Představení vítězného soutěžního návrhu Náměstí Svato-pluka Čecha, Praha 10

Představení vítězného soutěžního návrhu – výstup

Datum konání:	27. 8. 2026, od 17:35 do 20:30
Místo konání:	Sál bratří Čapků, Úřadu městské části Praha 10
Účastníci:	MČ Praha 10: Martin Valovič (starosta MČ) Pavel Šutka (místostarosta MČ pro kulturu, sport a volnočasové aktivity) Milan Maršálek (radní MČ pro životní prostředí) Kancelář hlavního architekta: Jiří Zákostelný, Lucie Kučerová, Alice Štěpánková Odbor životního prostředí: Martin Pecánek ARCHITEKTI PROSTORU (facilitátor, zpracovatel soutěžního zadání, odborný znalec poroty): Marek Sivák, Karla Kupilíková Soutěžní porota: Martin Rusina (předseda poroty), Norbert Schmidt (odborný znalec poroty) ra15 a.s. (autoři vítězného návrhu): Radek Lampa, Kristina Králová, Renáta Bartková Veřejnost: cca 40 účastníků
Zapsal:	Karla Kupilíková, Marek Sivák
Přílohy:	P01 – Presentace zadání P02 – Presentace vítězného návrhu

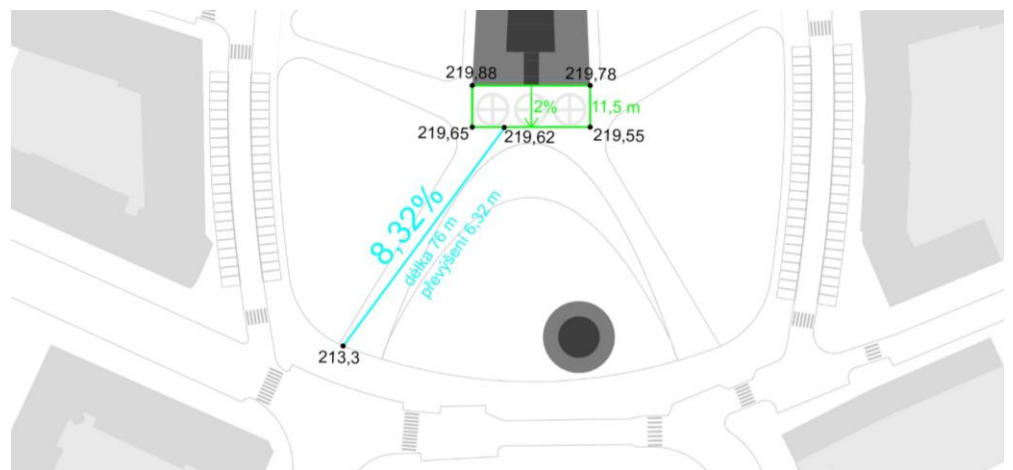
- Jeden z účastníků vznesl dotaz, jaký je plánovaný sklon dvou hlavních pěších cest vedoucích od Moskevské ulice směrem ke kostelu. Uvedl, že se mu navrhované trasy jeví poměrně strmé a zajímal se, zda bude jejich sklon vyhovovat běžnému pěšímu provozu i požadavkům na bezbariérové užívání prostoru.

- V návaznosti na to jeden z účastníků upozornil, že by sklon neměl být posuzován ke hraně kostela, ale k rovinaté ploše před kostelem.

Reakce autorů návrhu: Autoři návrhu uvedli, že v návaznosti na dotazy z předchozího veřejného projednání znovu prověřovali sklony navrhovaných cest z hlediska požadavků na bezbariérové užívání. Současně upozornili, že se v tomto případě nejedná o bezbariérové rampy, ale o chodníky vedené v přirozeně svažitém terénu, jejichž posuzování vychází z jiných požadavků než u samostatně navržených ramp.

Doplnili, že náměstí se nachází ve výrazně svažitém terénu, což přináší určitá omezení při návrhu tras. Na základě geodetického zaměření přitom vychází převýšení mezi spodní pěší trasou a prostorem u kostela přibližně 7 m na délce 84 m, což odpovídá sklonu přibližně 8,3 %. Podle autorů návrhu tak hlavní bezbariérová trasa splňuje požadavky příslušných předpisů.

Reakce autorů návrhu: Autoři návrhu doplnili, že požadavkům na bezbariérový přístup odpovídá levá trasa (při pohledu od Moskevské ulice směrem ke kostelu). Pravá trasa je vedena v části území s větším sklonem terénu, a proto její sklon dosahuje přibližně 10 %. Současně upozornili, že podle požadavků vyhlášky není nutné, aby všechny komunikace v území splňovaly parametry bezbariérové trasy. Podstatné je zajistit odpovídající bezbariérové propojení a přístup ke klíčovým částem řešeného území, což návrh podle jejich názoru naplňuje. Doplnili, že hlavní pěší trasa byla koncipována především jako kontinuální prostup parkem bez nutnosti využití schodiště.
